**TREŚĆ ZAPYTAŃ ORAZ ODPOWIEDZI NA PYTANIA DOTYCZĄCE ZAPISÓW
OGŁOSZENIA O ZAMÓWIENIU
I TREŚCI SPECYFIKACJI ISTOTNYCH WARYNKÓW ZAMÓWIENIA**

Dotyczy postępowania o udzielenie zamówienia publicznego w trybie przetargu nieograniczonego na robotę budowlaną pn. „Rozbudowa Teatru wraz z zagospodarowaniem terenu w ramach Rewitalizacji budynku Teatru im. J. Osterwy w Gorzowie Wielkopolskim -ETAP IV”.

Fotel Astra I

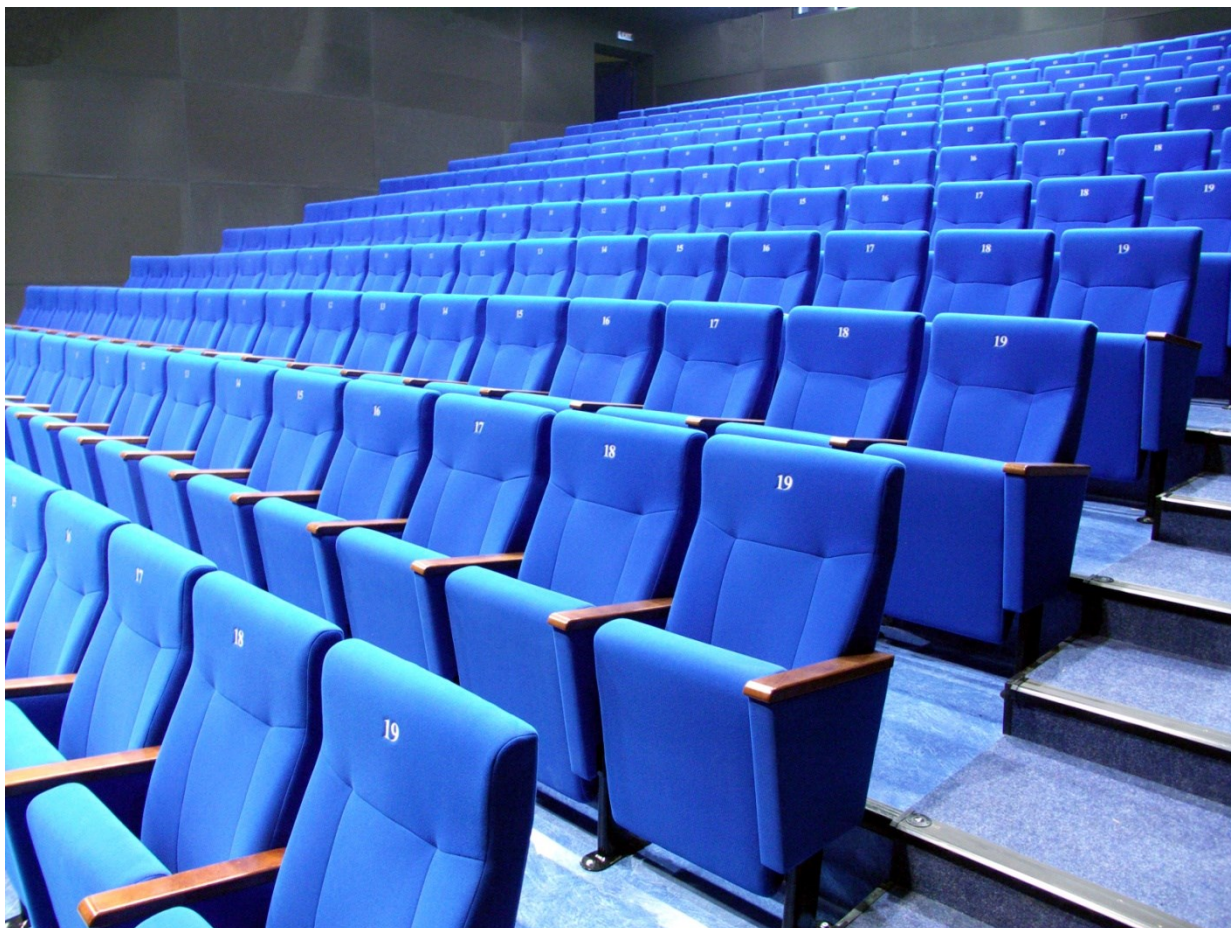
Czy np. Zamawiający dopuści do wbudowania foteli firmy PROSTAR w wersji jak poniżej?

Tapicerka o ścieralności 100 000 Martindal'e Trevira CS;

Siedzisko i oparcie pianki wylewane w formach z wewnętrznym stelażem;

Podłokietniki, osłony oparcia (1/3 powierzchni oparcia); wykonane z drewna liściastego;

Fotel Astra II

Tapicerka o ścieralności 100 000 Martindal'e Trevira CS;

Siedzisko i oparcie pianki wylewane w formach z wewnętrznym stelażem;

Podłokietniki, osłony oparcia (3/4 powierzchni oparcia); wykonane z drewna liściastego;

Zamawiający dopuszcza możliwość montażu foteli tak jak w projekcie
